Diferențe de ordin vizual la rola întinzătoare 531 0565 30

Nr. piesă LuK AS: 531 0565 30

Nr. OE: 038 109 243 M
045 109 243 F

Fig. 1: 531 0565 30 (versiune veche)

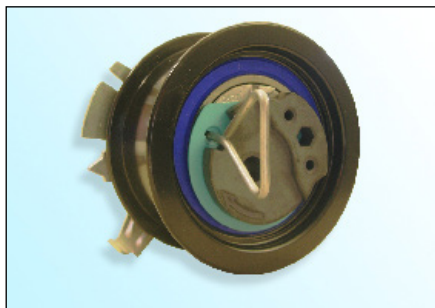
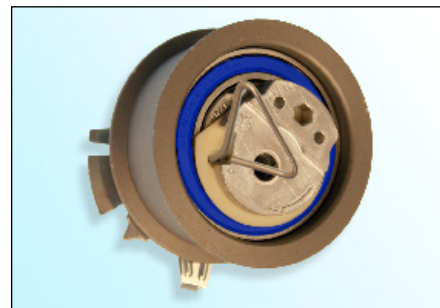
Ca rezultat al dezvoltării continue a produselor noastre, rola întinzătoare **531 0565 30** a suferit modificări.

Materialul de față prezintă diferențele de ordin vizual între "versiunea veche" și "versiunea nouă".

- Excentric din metal sinterizat
- Strat acoperire vopsit electrostatic (negru)
- Garnitură rulment albastră

- Excentric din aluminiu turnat
- Strat acoperire din fosfor zinc (maro deschis)
- Garnitură rulment maro sau albastră

Versiunea veche a rolei întinzătoare **nu** devine redundantă și poate fi utilizată și montată în continuare respectând instrucțiunile producătorului!

La montarea „noii versiuni“, asigurați-vă că stratul de acoperire al rolei întinzătoare **nu** este deteriorat!
